B E S C H L U S S P R O T O K O L L

über die 15. öffentliche Sitzung des Planungs-, Bau- und Umweltausschusses

Bebauungsplan "Kurpark West"

Bad Vilbel: Bebauungsplan "Kurpark West"
Beteiligung der Behörden und sonstigen Träger öffentlicher Belange gemäß § 4 (2)
BauGB

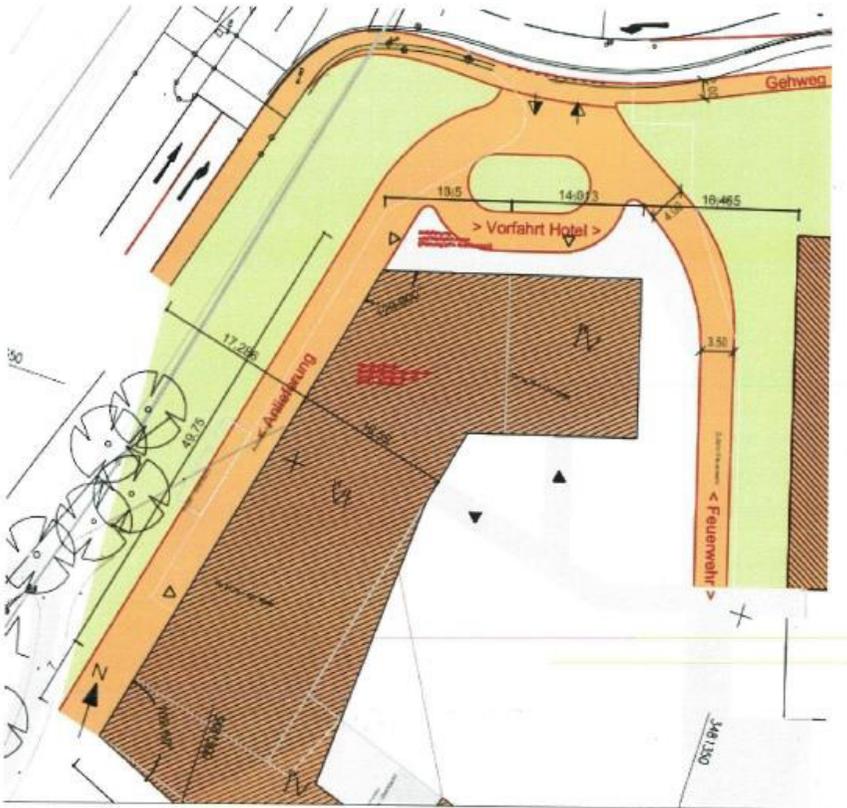
Die Zufahrt bzw. der Weg zur „Gebäudeanlieferung“ zum Hotel befindet sich gemäß Planung westlich des Gebäudekomplexes „Hotel“. Von der westlichen Außenmauer bis zur Grenze des Kurparks zur Kasseler Straße ist eine Freifläche mit einer Breite von rund 17 Metern dargestellt. Hier verläuft eine (nach den geplanten Festsetzungen vermutlich wasserundurchlässige) Zufahrt „Gebäudeanlieferung“, die unvermittelt in Höhe der südlichen Außenmauer des Hotels endet und in südlicher Richtung nicht (!) weiter bis zum Niddauerweg durchstößt. Stattdessen ist hier auf dem Entwurf des Planteils eine

Begrünung der zwischen Hotel und Niddauerweg befindlichen Freifläche eingezeichnet. Dieses letzte Plandetail ist nur auf dem im Rathausfoyer ausgehängten Plan sichtbar. Der Sachverhalt lässt sich aber zumindest teilweise auch aus einem Ausschnitt des im Internet bereit gestellten Planentwurfs entnehmen:

Es wird empfohlen, eine der beiden nachfolgenden Änderungsvorschläge in die Entwurfsplanung zu integrieren und im Textteil des Entwurfs unter **Ziffer 12** bei den Festsetzungen zu ergänzen.

Der Anregung **A 2**, den Fuß- und Radverkehr ausreichend zu berücksichtigen, ist bereits gefolgt worden.

In der Begründung wird durch eine Entwurfsskizze des Büros IMB-Plan belegt, dass sich die erforderlichen Flächen für den Fuß- und Radverkehr entlang der Niddastraße / Schwarzer Weg innerhalb der festgesetzten "Öffentlichen Verkehrsfläche" realisieren lassen. Die Aufteilung der Verkehrsflächen ist jedoch nicht Bestandteil des Bebauungsplans, sondern wird im Rahmen der nachfolgenden Ausführungsplanung zum Umbau der öffentlichen Verkehrsflächen vorgenommen. Ebenso werden die Wegeführungen für den Fuß- und Radverkehr innerhalb der "Öffentlichen Grünfläche - Parkanlage" nicht im Bebauungsplan festgesetzt, sondern im Rahmen der nachfolgenden genaueren Freiflächenplanung vorgenommen, da diese im Zusammenhang mit der Freiflächenplanung für das Hotel und die Stadthalle erfolgen soll.

Eine Festlegung der Wegeführung zum jetzigen Zeitpunkt ist nicht erforderlich und wäre kontraproduktiv. Die Stadt kann auf Basis des Bebauungsplans innerhalb der öffentlichen Flächen die Wegeführung frei bestimmen. Da die Wege in den öffentlichen Flächen im engen Zusammenhang mit der Erschließung des Hotels und der Stadthalle stehen, wird im Rahmen der dem Bebauungsplan nachfolgenden Freiflächen- und Hochbauplanung eine Gesamtkonzeption für alle öffentlichen und privaten Freiflächen, einschließlich des Rad- und Fußwegenetzes, vorgenommen.

Die Anregung **A 3**, die Anlieferung zum Hotel als Fuß- und Radweg bis zum Niddauerweg zu verlängern, wird außerhalb des Bebauungsplanverfahrens zur Kenntnis genommen.

Wie zu Punkt A 2 bereits erläutert, wird die genaue Fuß- und Radwegeplanung im Zusammenhang mit der nachfolgenden Freiflächen- und Hochbauplanung vorgenommen. Erst dann kann beurteilt werden, welche Verbindungen sinnvollerweise geschaffen werden sollen und wo auch Doppelnutzungen vertretbar sind.

A 5

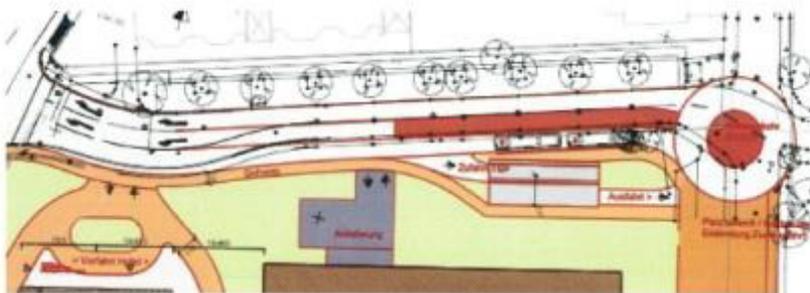
Weiter wird empfohlen, die zwischen Hotel und Kurhalle auf dem 16 Meter breiten Grünstreifen vom „Schwarzen Weg“ aus kommende „Feuerwehrezufahrt“ bis zum Niddauerweg für Fußgänger und Fahrradfahrer in einer Ausbaubreite von mindestens 3,5 Metern (wie sie die „Feuerwehrezufahrt“ an ihrer schmalsten Stelle aufweist) weiterzuführen. Es ist der Planung nicht zu entnehmen, ob dies eventuell bereits berücksichtigt ist.

Es wird empfohlen, oben formulierten Änderungsvorschlag eines durchgängigen Fußgänger- und Fahrradweges zwischen Hotel und Kurhalle vom „Schwarzen Weg“ bis zum Niddauerweg in die Entwurfsplanung zu integrieren und dies im Textteil des Entwurfs unter Ziffer 6 bei den Festsetzungen zu ergänzen.

Die Anregung **A 5**, eine Verbindung von der Niddastraße / Schwarzer Weg zum Niddaradweg innerhalb der "Öffentlichen Grünfläche - Parkanlage" zwischen dem "Sondergebiet Hotel" und dem "Sondergebiet Stadthalle" vorzusehen, wird außerhalb des Bebauungsplanverfahrens zur Kenntnis genommen.

Die genaue Fuß- und Radwegeplanung, auch im Bereich der "Öffentlichen Grünfläche - Parkanlage", wird im Zusammenhang mit der nachfolgenden Freiflächen- und Hochbauplanung vorgenommen.

A 2

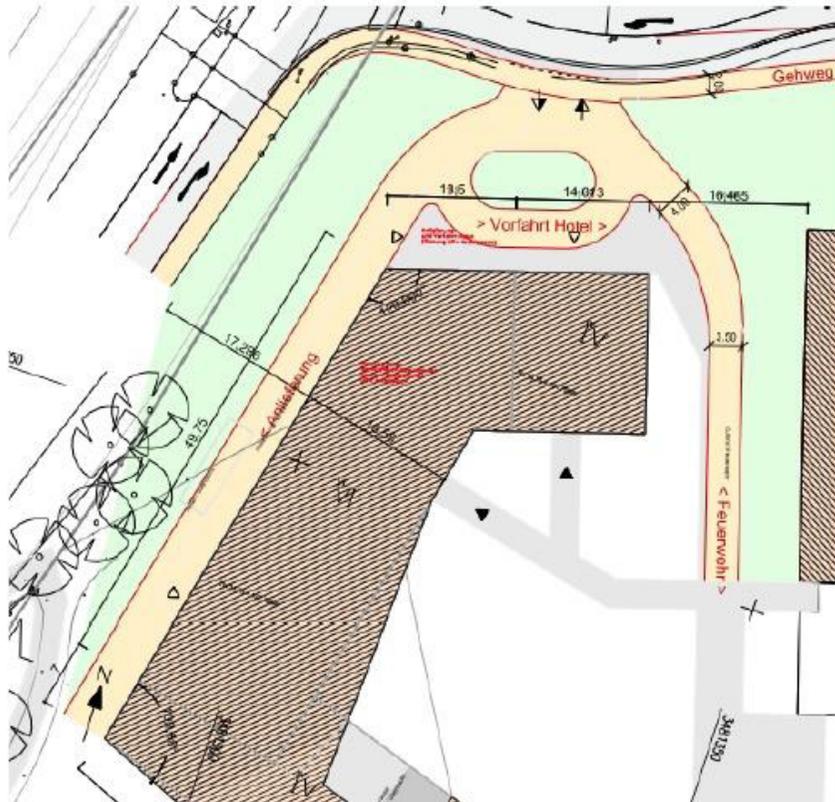
Die Zufahrt bzw. der Weg zur „Gebäudeanlieferung“ zum Hotel befindet sich gemäß Planung westlich des Gebäudekomplexes „Hotel“. Von der westlichen Außenmauer bis zur Grenze des Kurparks zur Kasseler Straße ist eine Freifläche mit einer Breite von rund 17 Metern dargestellt. Hier verläuft eine (nach den geplanten Festsetzungen vermutlich wasserundurchlässige) Zufahrt „Gebäudeanlieferung“, die unvermittelt in Höhe der südlichen Außenmauer des Hotels endet und in südlicher Richtung nicht (!) weiter bis zum Niddauerweg durchstößt. Stattdessen ist hier auf dem Entwurf des Planteils eine

Der Anregung **A 2**, den Fuß- und Radverkehr ausreichend zu berücksichtigen, ist bereits gefolgt worden.

A 5

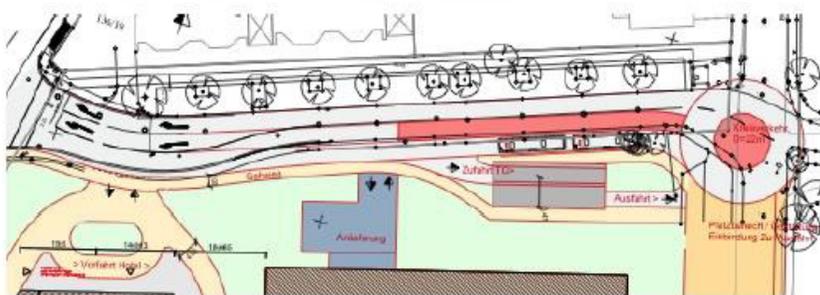
Es wird empfohlen, oben formulierten Änderungsvorschlag eines durchgängigen Fußgänger- und Fahrradweges zwischen Hotel und Kurhalle vom „Schwarzen Weg“ bis zum Niddauerweg in die Entwurfsplanung zu integrieren und dies im Textteil des Entwurfs unter Ziffer 6 bei den Festsetzungen zu ergänzen.

Die Anregung **A 5**, eine Verbindung von der Niddastraße / Schwarzer Weg zum Niddaradweg innerhalb der "Öffentlichen Grünfläche - Parkanlage" zwischen dem "Sondergebiet Hotel" und dem "Sondergebiet Stadthalle" vorzusehen, wird außerhalb des Bebauungsplanverfahrens zur Kenntnis genommen.

Die die genaue Fuß- und Radwegeplanung, auch im Bereich der "Öffentlichen Grünfläche - Parkanlage", wird im Zusammenhang mit der nachfolgenden Freiflächen- und Hochbauplanung vorgenommen.
